Европейская экономическая комиссия**Комитет по внутреннему транспорту****Всемирный форум для согласования правил
в области транспортных средств****172-я сессия**

**Соглашение 1958 года: Рассмотрение проектов поправок
к действующим правилам, представленных GRSP****Предложение по дополнению 2 к поправкам серии 01
к Правилам № 129 (усовершенствованные детские
удерживающие системы)****Представлено Рабочей группой по пассивной безопасности***

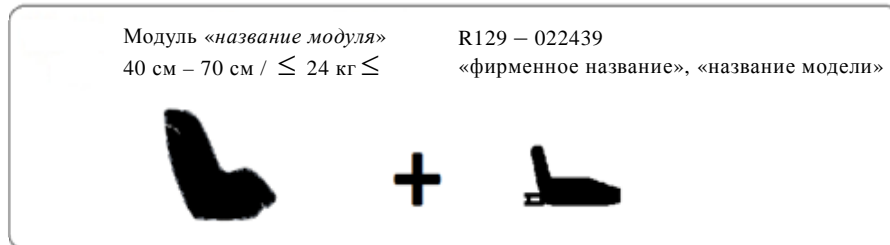
Приложение 2, схемы знака модуля в сочетании со знаком официального утверждения, рисунки: исключить и включить новые рисунки следующего содержания:
